Osservatorio Ambientale recupero ambientale della miniera di Santa Barbara

Oggetto: Recupero ambientale della Miniera di Santa Barbara nei comuni di Cavriglia (AR) e di Figline e Incisa Valdarno (FI) - costruzione dei bacini di Castelnuovo dei Sabbioni e Allori all'interno della miniera di S. Barbara".
Parere n. 18 di Valutazione del Piano di Monitoraggio Ambientale (PMA) Lotto A ed Emissario.

Parere n. 18

Valutazione del Piano di Monitoraggio Ambientale (PMA) Lotto A ed Emissario

Figura 2: piezometria in data 10 giugno 2022.

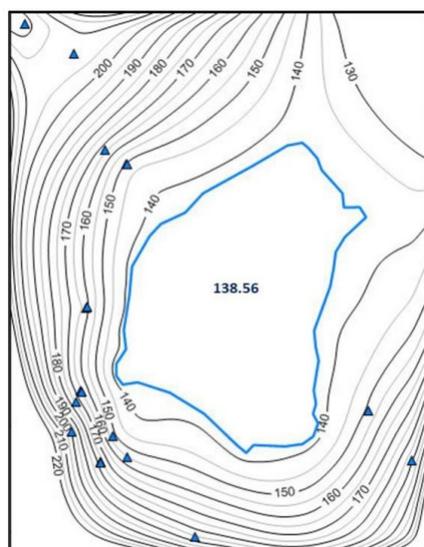
Dalla carta geologica la litologia dei terreni nell'area circostante al lago di Castelnuovo risulta costituita dai cosiddetti "depositi antropici" caratterizzati da una permeabilità bassa, per i quali vengono attestati valori di conducibilità idraulica bassa, dell'ordine dei $10^{-8}/10^{-9}$ m/s. Depositi con grado di permeabilità media si riscontrano nelle aree di scarpata più acclivi, in corrispondenza di accumuli di frana poggianti sulle argille di Meleto e di affioramenti arenacei (Macigno). Nella parte Sud del Macrolotto A sono presenti due soli piezometri che per numero e affidabilità delle misure non consentono una ricostruzione della piezometria; dati recenti²⁰ attestano per questa area, dove sono presenti i depositi antropici²¹, valori di permeabilità dell'ordine di 10^{-8} m/s. In conclusione viene attestato che è «esclusa presenza di aree con una significativa circolazione idrica sotterranea capace di veicolare eventuali inquinanti al bacino di fondo cava del Castelnuovo nel corso dell'esecuzione dei lavori».

Figura 1: bacino Castelnuovo, ubicazione delle sonde e quote fondo lago.

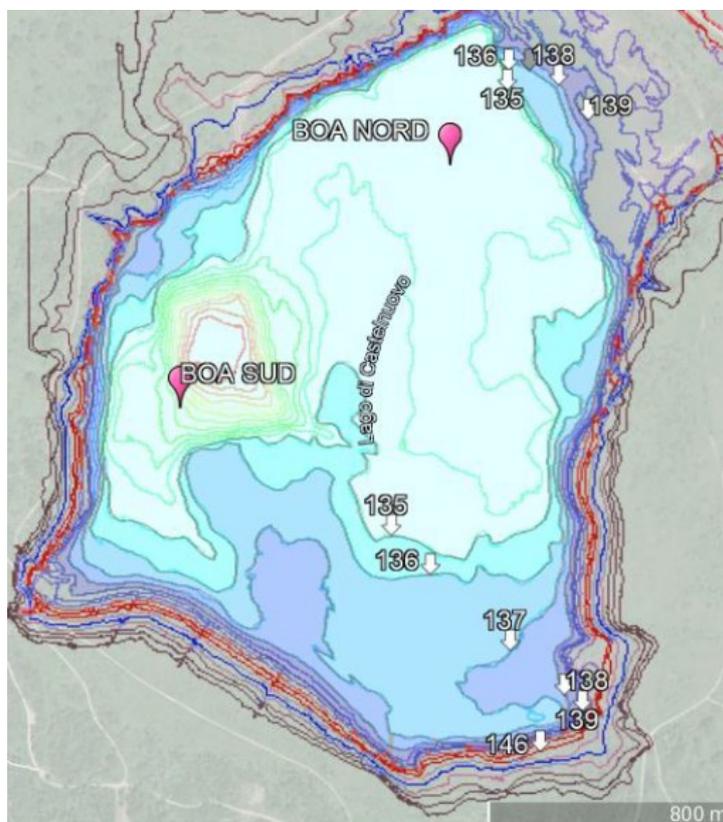
implementare il sistema di monitoraggio. Si pone già qui in evidenza tuttavia come, per effetto dell'abbassamento del livello del lago fino a quota 135 m s.l.m. previsto in fase di realizzazione dei lavori, si andrà a determinare sulla parte Sud-Ovest del Castelnuovo un'ampia ansa dove non sarà presente alcuna sonda e che in tale ambito fra l'altro è previsto lo sbocco nel lago del nuovo Borro Carpinete. Questi ulteriori elementi contribuiscono ad evidenziare la difficoltà ad estrapolare i dati raccolti dalle due sonde anche a questa area.

Relativamente bacino Allori, ENEL ritiene non utile condurre il monitoraggio della torbidità argomentando che l'estensione dell'area interessata dal riporto di terre è poco estesa, posta a significativa distanza dalla sponde e propone in alternativa un incremento della frequenza di misurazione della trasparenza.

b. ENEL riconosce che il PMA è uno strumento dinamico che può essere modificato nel tempo in caso di criticità. ENEL ha installato due sonde torbidimetriche nel bacino Castelnuovo, in una è presente anche un pluviometro per consentire una correlazione tra i dati torbidimetrici e le condizioni meteorologiche di afflusso/deflusso che le hanno generate; è nostra intenzione effettuare alcune campagne distribuite, come quelle realizzate nel periodo 2022-2023, in presenza delle due boe torbidimetriche, al fine di valutare una corrispondente significatività tra quanto misurato puntualmente con continuità temporale e lo stato della torbidità distribuita nel bacino idrico. Nel caso la correlazione tra i dati puntuali e lo stato distribuito non fosse ritenuta di soddisfacente significatività, ENEL si impegna a collaborare con ARPAT per trovare soluzioni di indagine alternative. Per quanto riguarda le terre che saranno depositate sul versante Ovest del bacino di fondo cava dell'Allori, si precisa che esse saranno collocate ad una significativa distanza dalle sponde del bacino medesimo e che, pertanto, non saranno in grado di generare un incremento di trasporto solido in sospensione direttamente nel bacino idrico. Al piede del deposito saranno realizzate, come per gli interventi del Lotto A, opportune canalette di raccolta e vasche di laminazione, per trattenere il trasporto solido superficiale. Si fa inoltre presente che, a differenza della elevata superficie di intervento superficiale sul bacino versante nel corpo idrico del Castelnuovo sul Lotto A, la superficie del deposito previsto al piede del Versante Allori è una percentuale minima dell'intera superficie versante nel corpo idrico, e che pertanto, anche in caso di eventuale inadeguatezza delle opere di trattenimento del trasporto solido di cui sopra, l'incremento di torbidità nell'Allori ascrivibile all'intervento in oggetto sarà minimo. Al momento la qualità dell'acqua e la trasparenza dell'Allori vengono misurate due volte all'anno, possiamo prevedere di aumentare tale frequenza e farla diventare mensile durante il periodo dei lavori. Si evidenzia, al riguardo, che le acque del bacino Allori vengono utilizzate da Publiacqua che non le solleva direttamente dal corpo idrico ma che le preleva dalle vasche di sedimentazione già realizzate allo scopo. Qualora si rendessero necessarie ulteriori azioni ENEL si impegna a collaborare con ARPAT.
